Женева, 8–11 апреля 2013 года

Правила № 10 (электромагнитная совместимость)

Предложение по поправкам серии 05 к Правилам № 10 (электромагнитная совместимость)

Записка секретариата*

Рис. 1

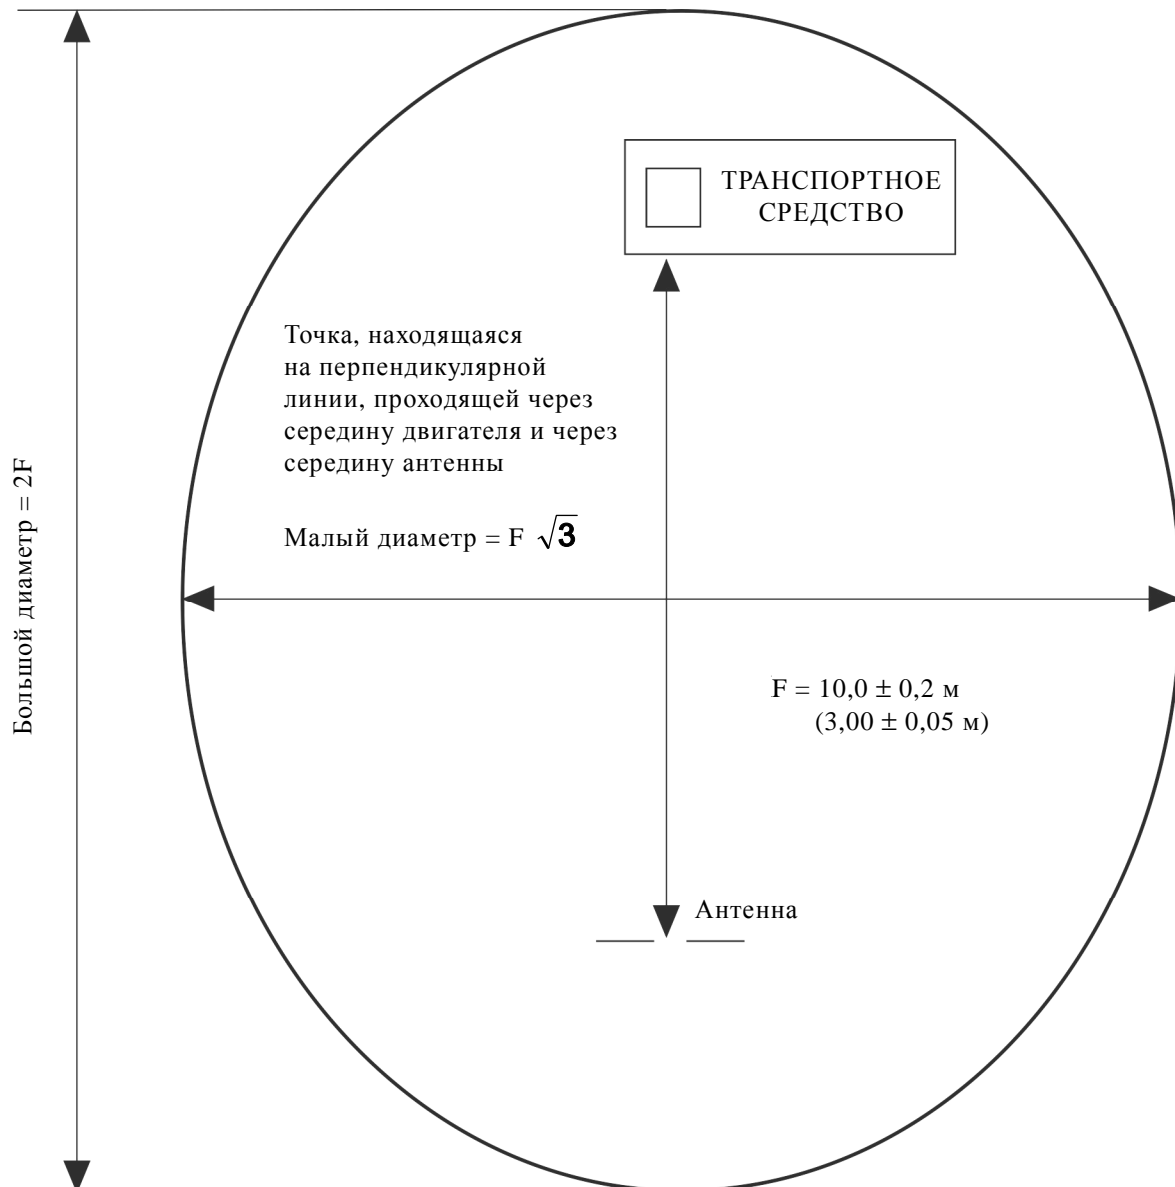
Приложение 4, добавление, исправить следующим образом:

"Приложение 6 – Добавление 1

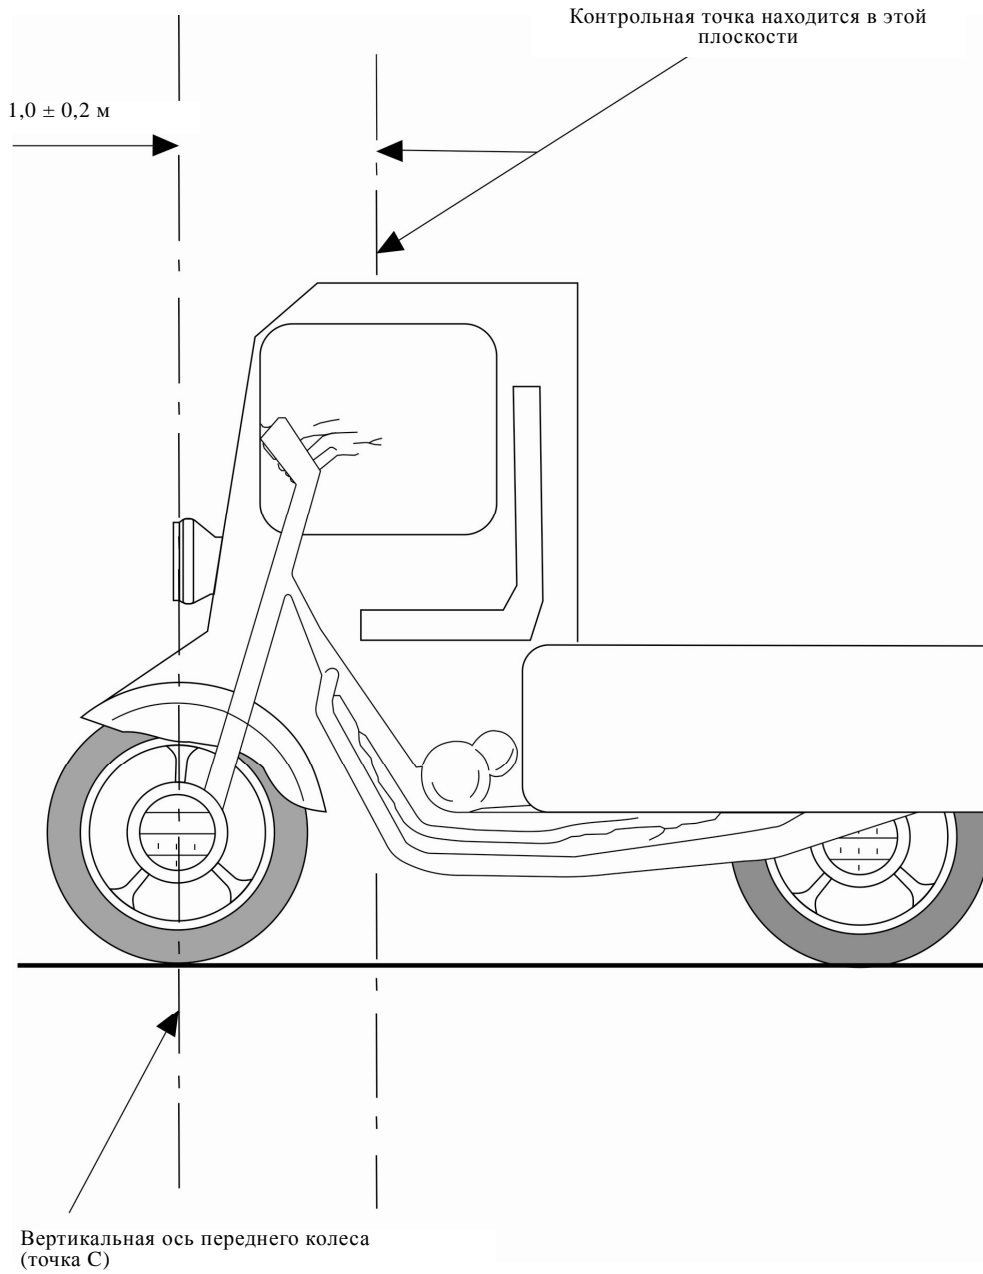
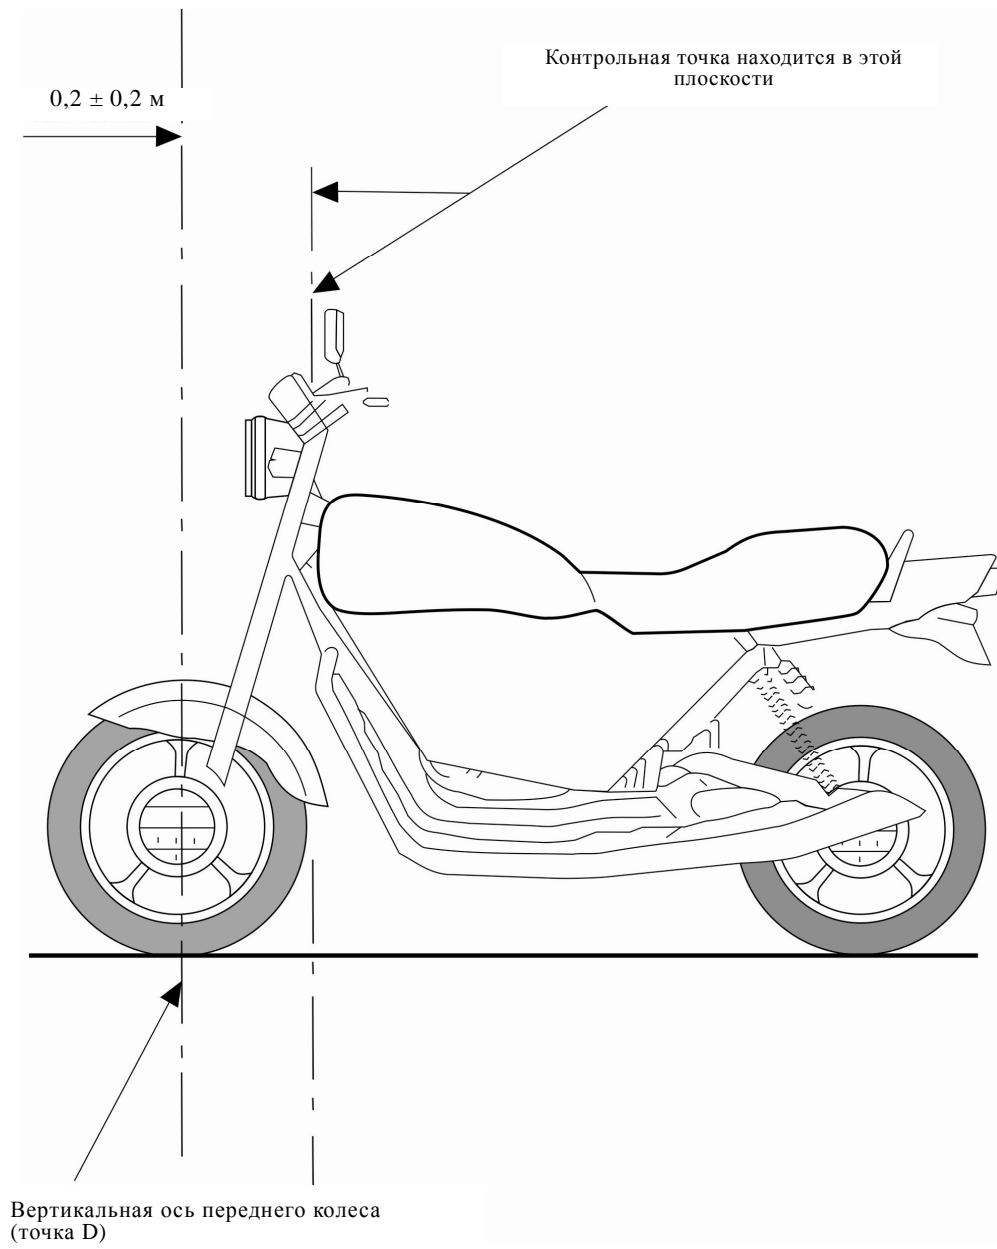
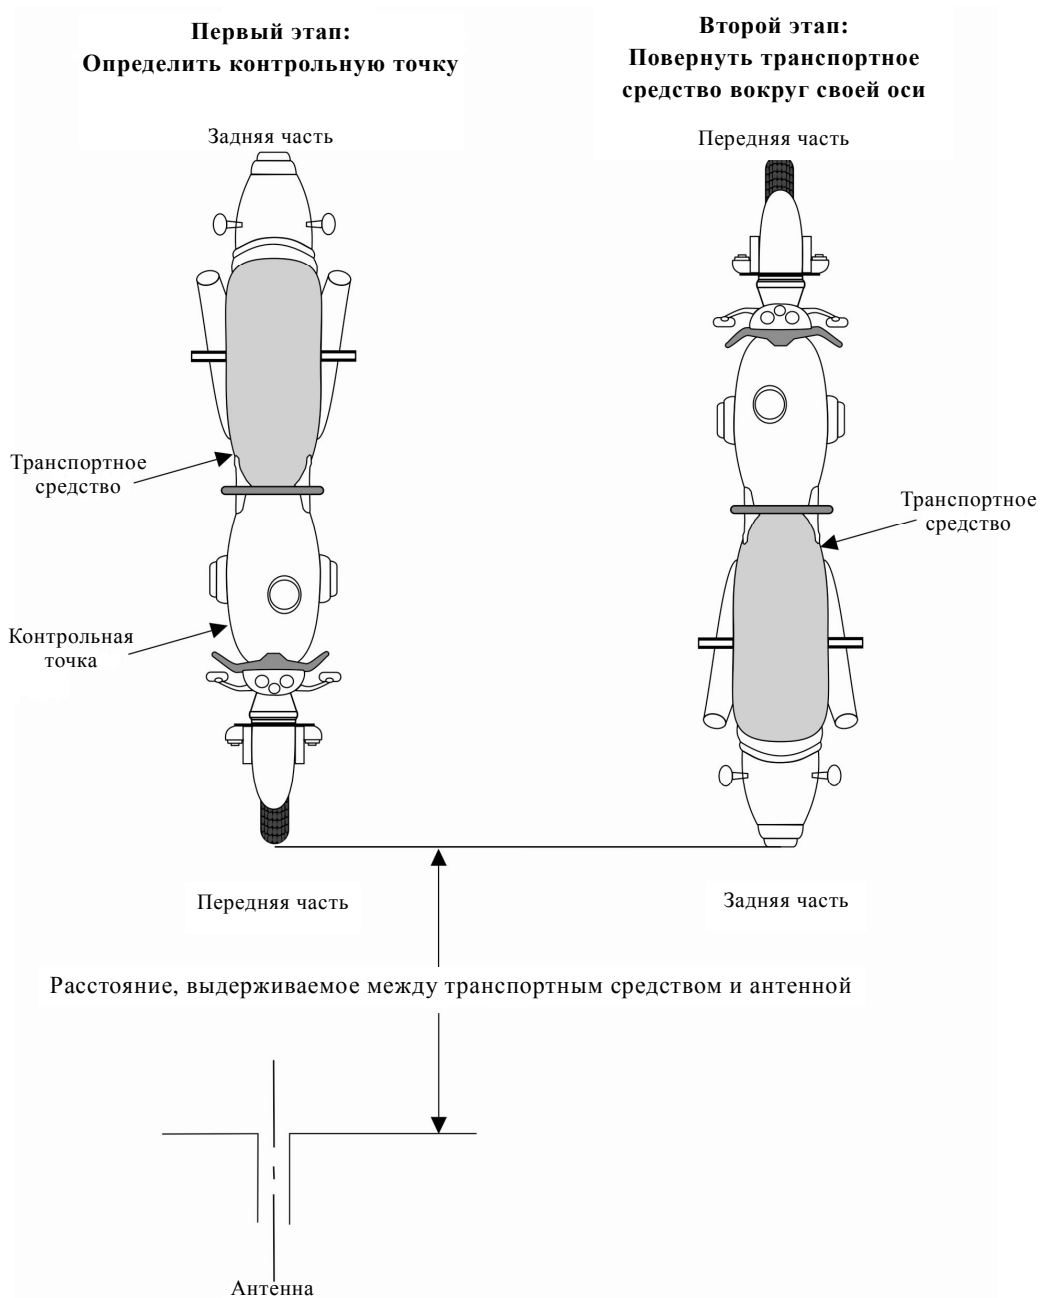
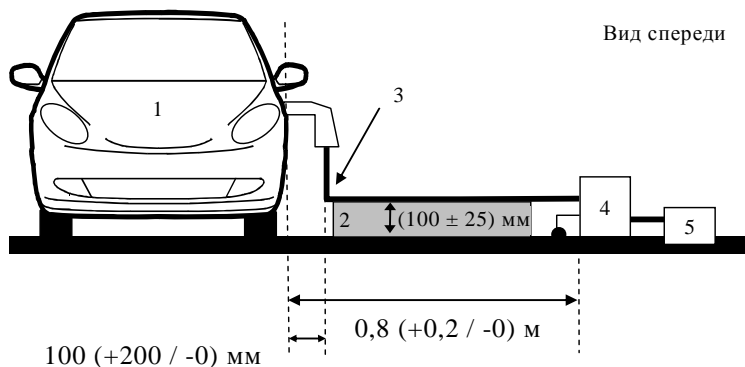
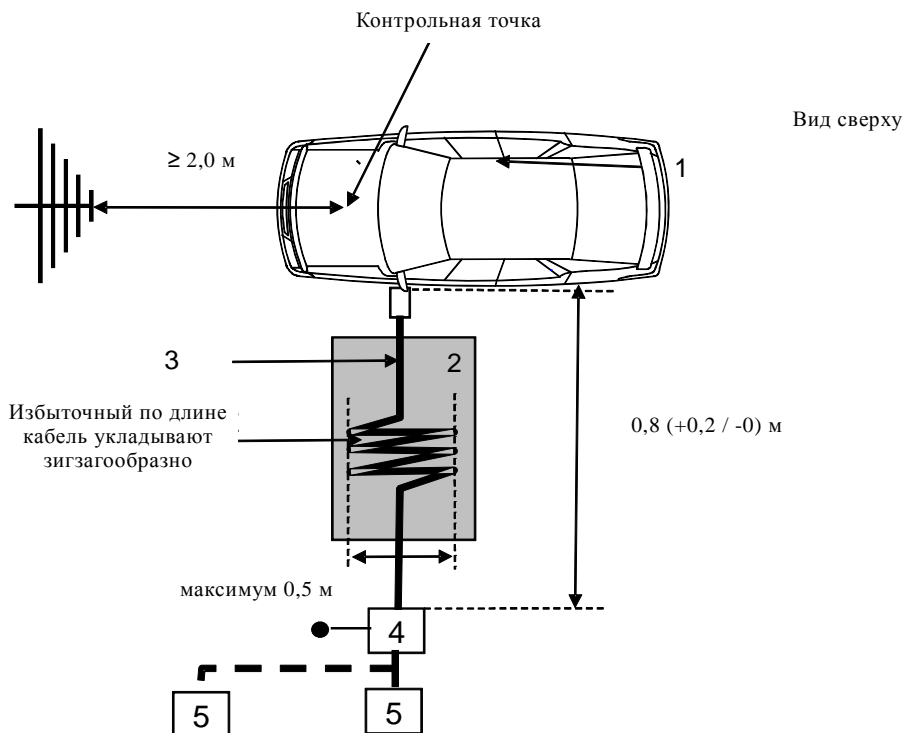
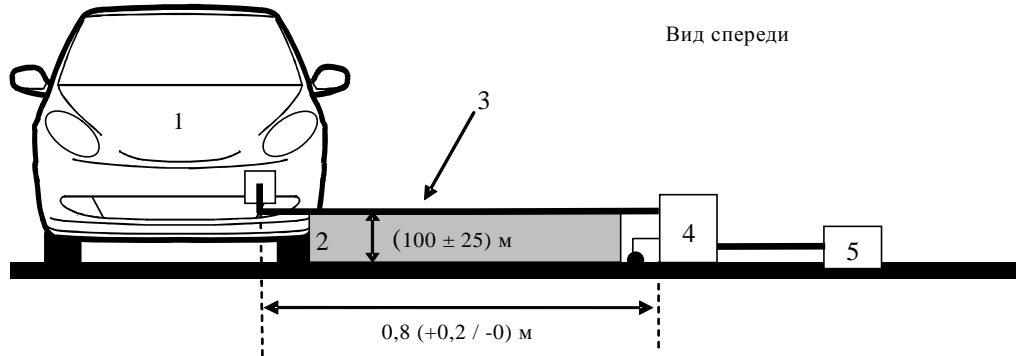
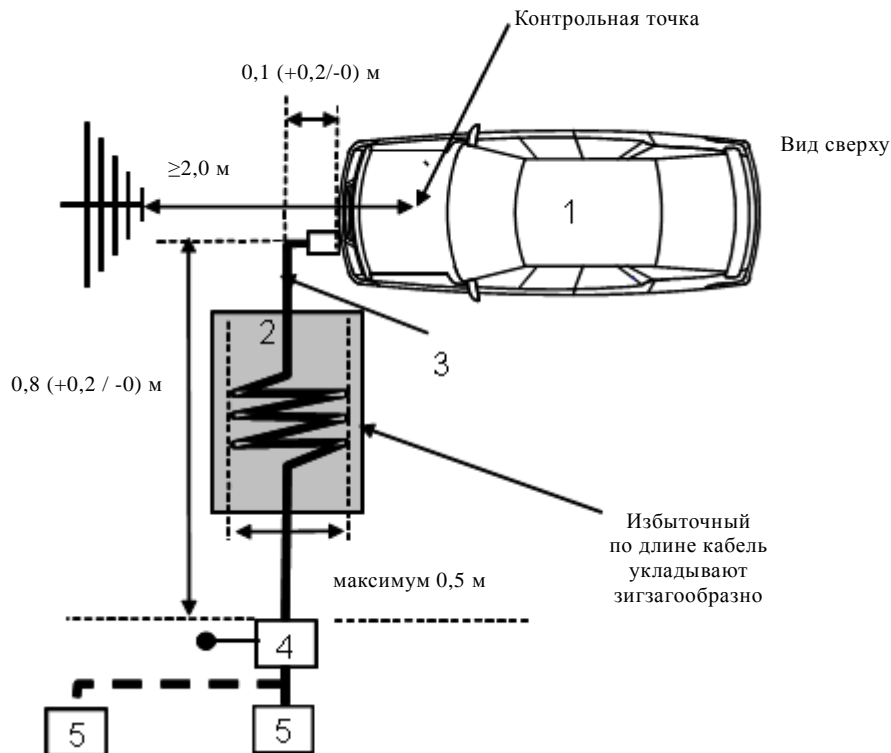
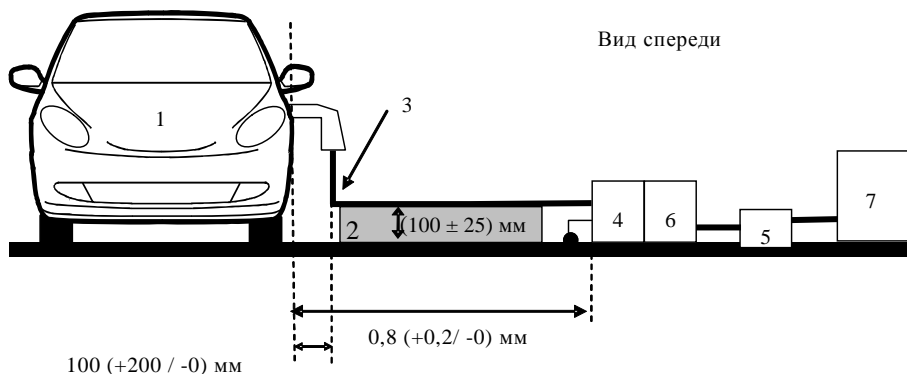
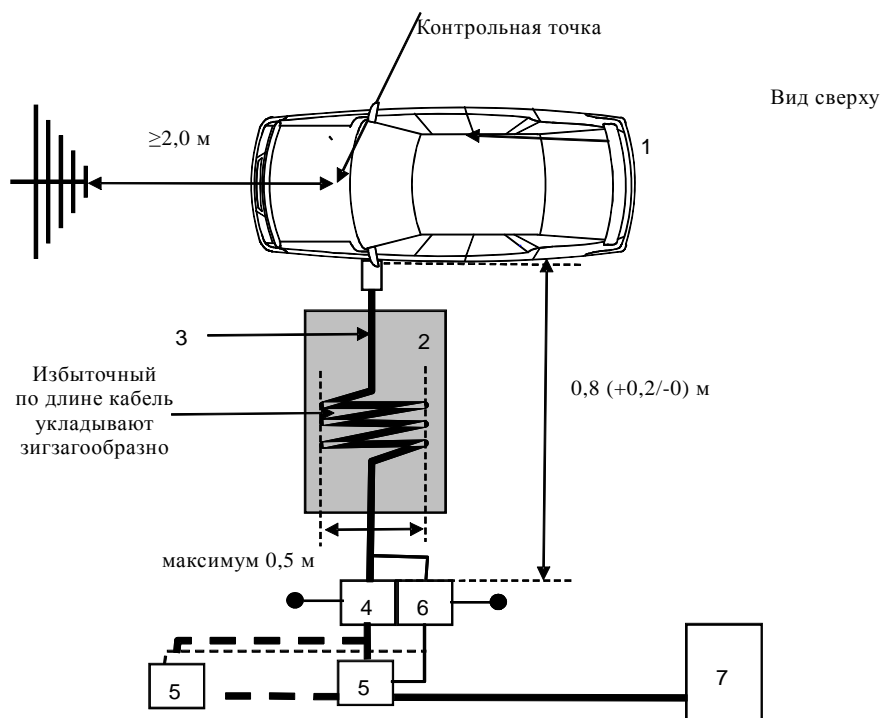
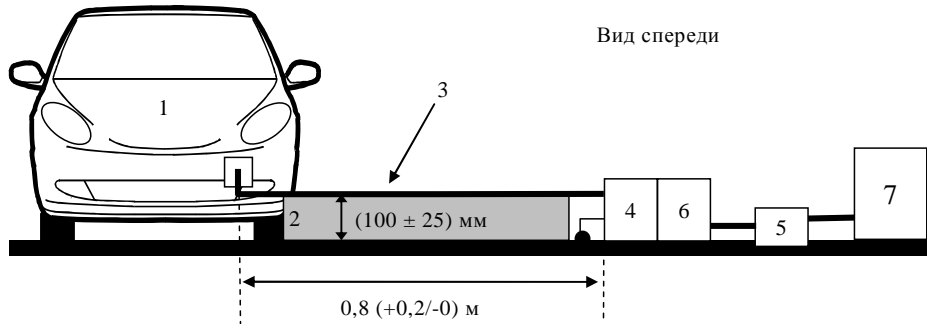
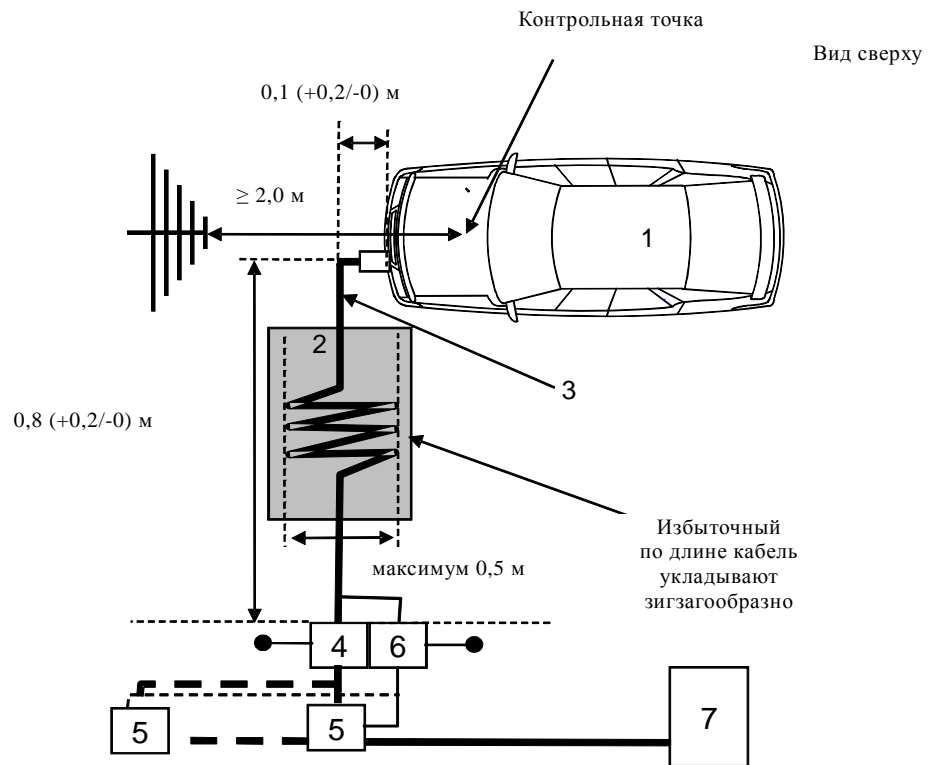
Приложение 6, добавление 1 исправить следующим образом:

"Рис. 2

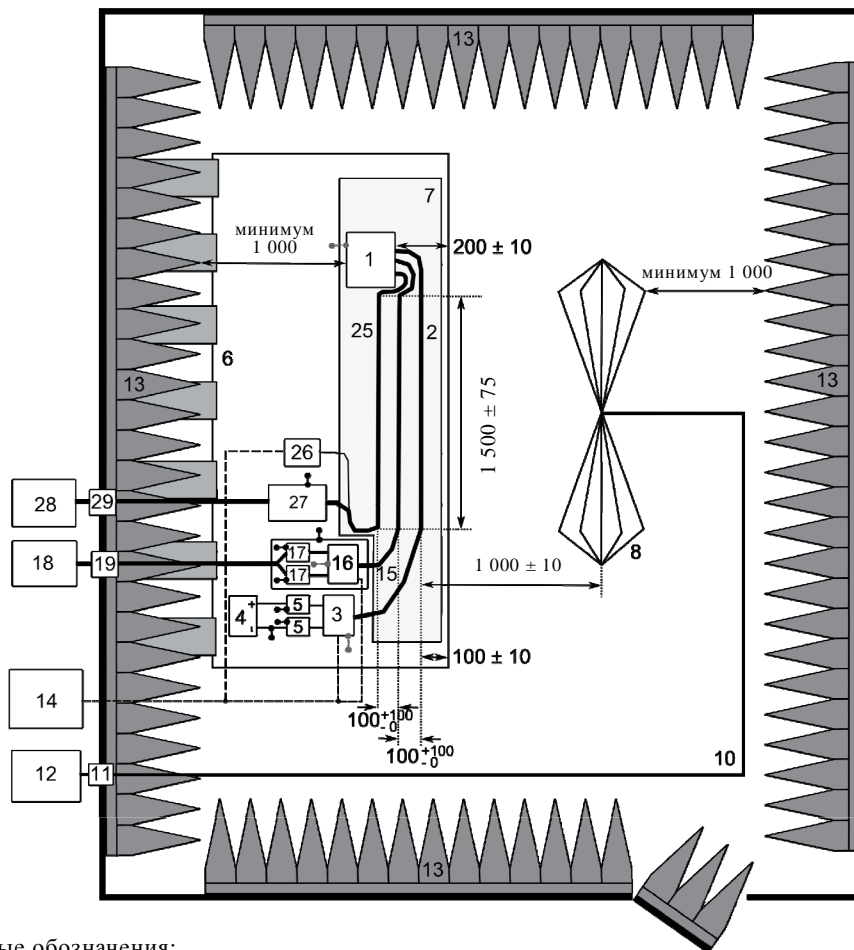
Приложение 7, добавление, новый рис. 2 исправить следующим образом:

"Приложение 11 – Добавление 1

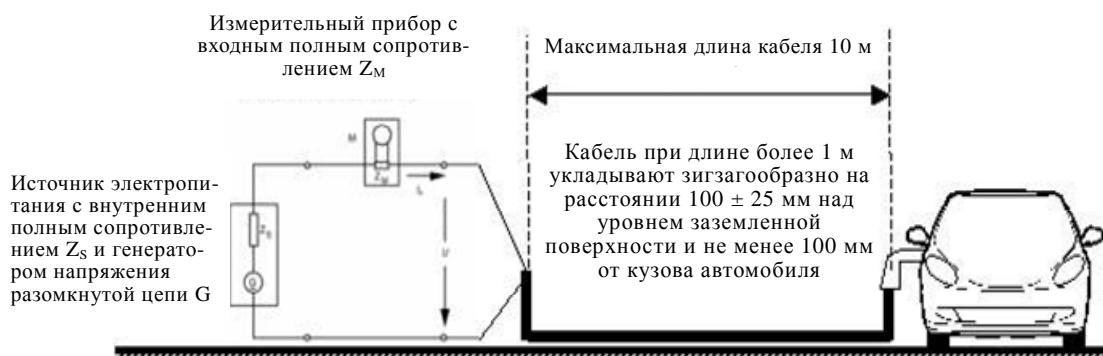
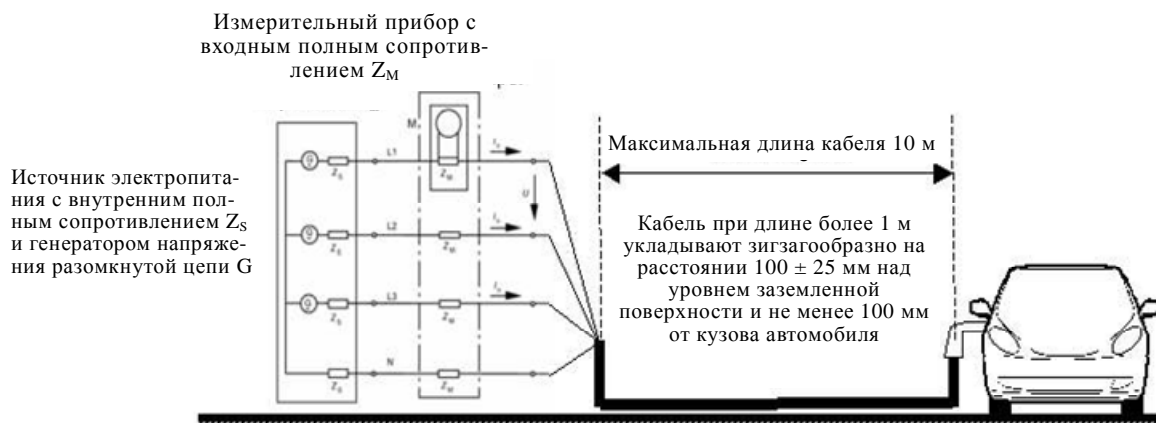
Приложение 11, добавление 1 исправить следующим образом:

Рис. 1а

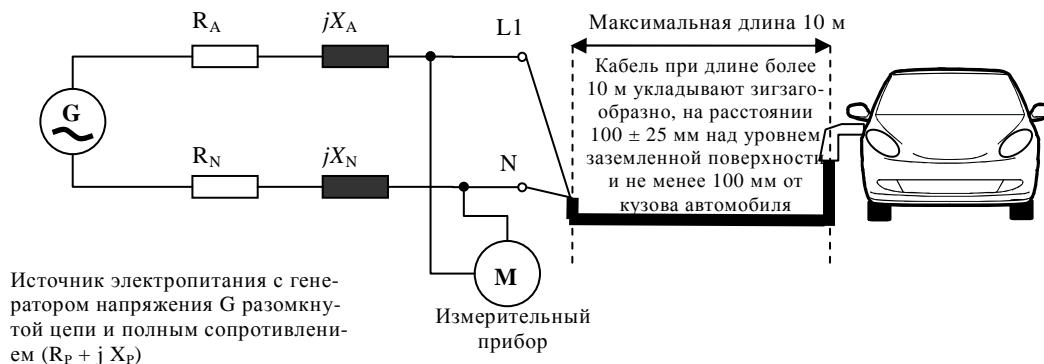
Приложение 12, добавление 1 исправить следующим образом:
